SKF Informacja Produktowa

VKPC 81215 – Zmiana konstrukcji pompy wody OE/SKF

SEAT Arosa, Cordoba, Ibiza II/III 1.0, 1.4
VW Caddy II, Polo, Lupo 1.0, 1.4

Nr OE: 030 121 008 C, 030 121 005 S

VKPC 81215

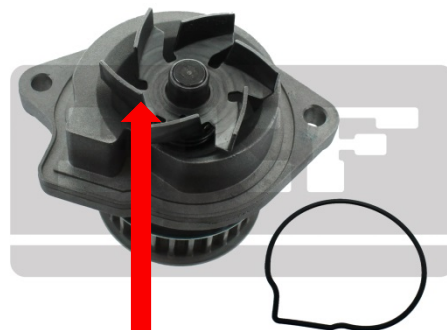
Zgodnie ze zmianami konstrukcji OE, SKF wprowadził zmiany w konstrukcji pompy wody VKPC 81215, począwszy od partii oznaczonej kodem 064N. Różnica dotyczy zmiany materiału z którego wykonany jest wirnik pompy oraz uszczelka. Zmiany te dotyczą także dwóch zestawów naprawczych paska rozrządu z pompą wody SKF: VKMC 01106-1 i VKMC 01107.

- Plastikowy wirnik
- Papierowa uszczelka

- Metalowy wirnik
- Gumowa uszczelka
